IMIV COMPLEMENTARIO BÁSICO TRANSPORTE PRIVADO Y OTROS MODOS

Loteo Con Copropiedad Simultanea Baleares, Temuco.

Agosto de 2026

El siguiente documento corresponde a la **modificación de un IMIV aprobado**, presentado como un “**Informe de Mitigación de Impacto Vial Complementario**” (IMIV Complementario) el cual según lo establecido por Decreto Supremo N°30 “Podrá ser de tipo Básico, Intermedio o Mayor, y deberá elaborarse conforme a la metodología y demás disposiciones contenidas en los Títulos II Y III de este reglamento, según corresponda al tipo de informe requerido. Con todo, atendiendo que se trata de un complemento de un informe ya aprobado, solo se requiere presentar los nuevos antecedentes o aquellos que se modifican, remitiéndose al levantamiento de información, mediciones, modelaciones, calibraciones y diagnósticos del informe original, en todo lo que no hubiere experimentado cambios. Para ello, la situación actual y la situación base deben mantenerse en un estado similar al inicialmente evaluado, lo que implica que no se hayan registrado cambios operacionales ni físicos de las vías involucradas en el IMIV aprobado”.

Tabla 6-1: Diferencias entre IMIV aprobado y IMIV complementario.

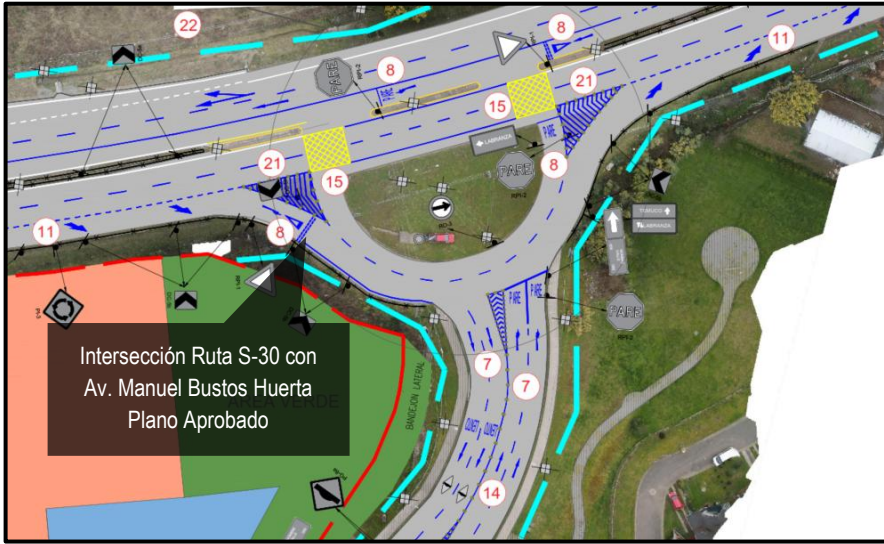
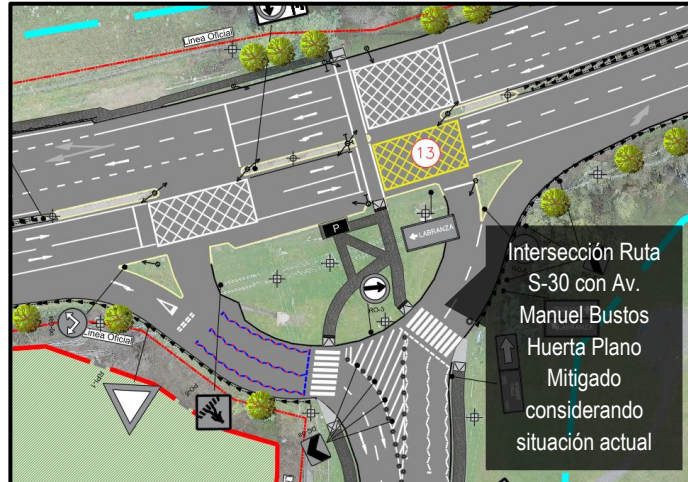
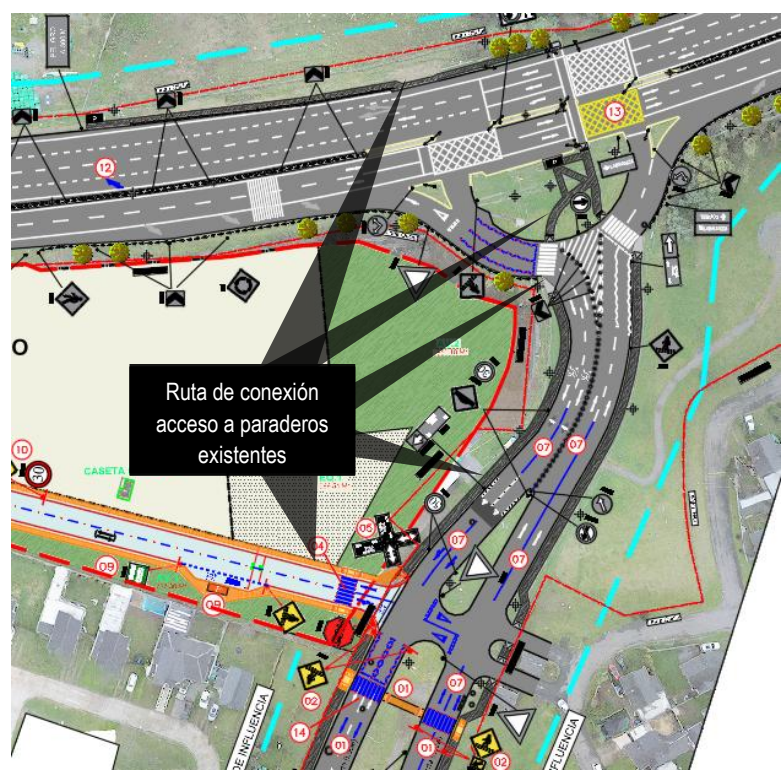
En este caso producto de la instalación de un semáforo y un paradero en el área de influencia del proyecto, se modifican las rutas peatonales descritas en la versión anterior, a raíz de esto se requieren desafectar las medidas de mitigación n°6 y n°18 del IMIV aprobado bajo resolución exenta N° 0000000013/2023 con fecha 01/03/2023 "Loteo Con Copropiedad Simultanea Baleares":

6. Ejecución de veredas en el costado sur de ruta S-30, desde el acceso del proyecto por la ruta hacia la pasarela peatonal existente al poniente (cercanías de Liceo Jan Comenius).",

18. Instalación de barrera de contención en vereda propuesta en ruta S-30."

IMIV básico aprobado bajo Resolución Exenta 0000000013/2023	IMIV básico complementario
El proyecto original no consideraba la presencia de un semáforo en la intersección de Ruta S-30 con Av. Manuel Bustos Huerta.  Intersección Ruta S-30 con Av. Manuel Bustos Huerta Plano Aprobado	Debido a la presencia del semáforo, muchas de las mitigaciones planteadas anteriormente quedan sin efecto. Unas porque ya se realizó la demarcación correspondiente, y otras porque no estaban pensadas para una intersección regulada por semáforo. Es importante destacar que a raíz de este proyecto se generaron dos paradas de transporte público, una en cada sentido de tránsito.  Intersección Ruta S-30 con Av. Manuel Bustos Huerta Plano Mitigado considerando situación actual
